**Oggetto: Parere in merito alla valutazione di impatto ambientale del progetto di "Riassetto della rete elettrica nazionale a 132kv Colunga Ferrara" e opere connesse (art. 25, comma 2, D.lgs 152/06). Trasmissione delibera**

**Oggetto:** PARERE IN MERITO ALLA VALUTAZIONE DI IMPATTO AMBIENTALE DEL PROGETTO DI "RIASSETTO DELLA RETE ELETTRICA NAZIONALE A 132KV COLUNGA FERRARA" E OPERE CONNESSE (ART. 25, COMMA 2, D.LGS 152/06)

Figura n. 1 - Recettori ubicati in Via Montanara ai civici n. 35, 36 e 37 - Comune di Castenaso.

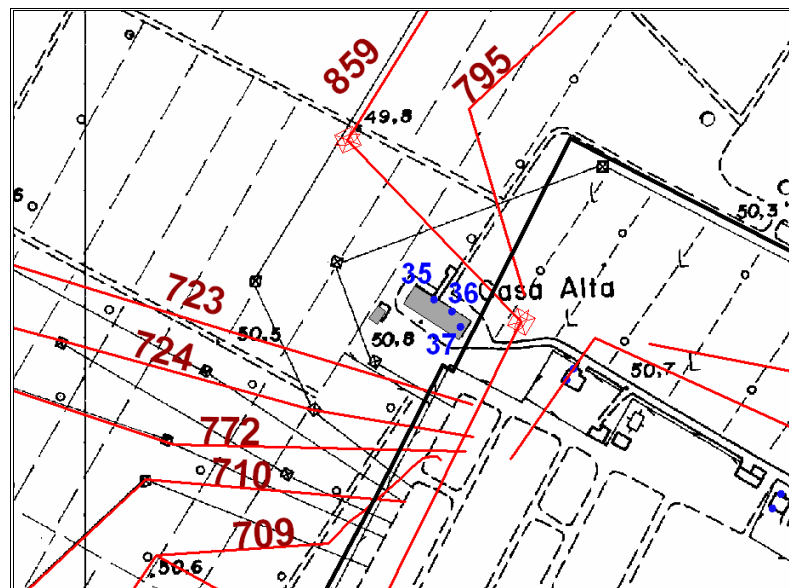
15. fornire le simulazioni modellistiche dello stato attuale dell'induzione magnetica "ante-operam" in prossimità del recettore individuato in via Montanara ai civici 35, 36 e 37 ed ubicato in prossimità della stazione elettrica "Colunga", allo scopo di confrontare lo scenario attuale con quello futuro ("post-operam"); in tali simulazioni modellistiche del campo magnetico valutate sui

recettori individuato/individuati in prossimità della stazione elettrica "Colunga" (Figura n. 1), oltre alla campata compresa tra i sostegni n. 1 e n. 2 (indicati nella tavola DU23859B1BDX15212) dell'elettrodotto aereo a 132 kV n. 859 "Colunga - Altedo", siano considerate le linee aeree esistenti, quali (si vedi ad esempio la tavola: DU23859B1BDX15212):

- linea aerea 132 kV n. 795 "Colunga - Mezzolara",
- linea aerea 132 kV n. 723,
- linea aerea 132 kV n. 724,
- linea aerea 132 kV n. 772
- linea aerea 132 kV n. 710
- linea aerea 132 kV n. 709

Estratto Tavola DU23859B1BDX15213 - Esempio di compresenza di più elettrodotti

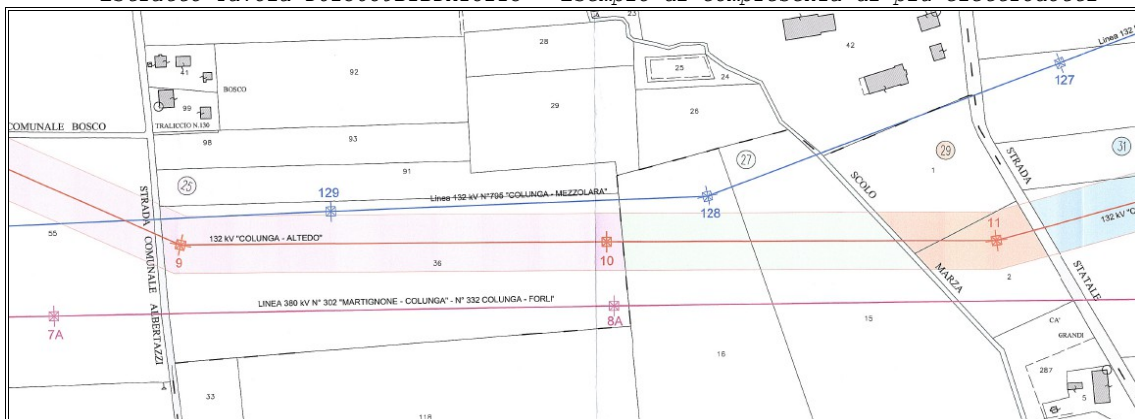
- il valore della APA e relativo angolo di deviazione (cambio di direzione sul piano orizzontale) associato al sostegno;
23. si chiede che nelle situazioni in cui si presentino casi di parallelismi e/o di incroci (come evidenziato nella tabella seguente) sia determinata la DPA/APA complessiva valutata considerando la compresenza e l'interferenza di più elettrodotti (sovrapposizione degli effetti)
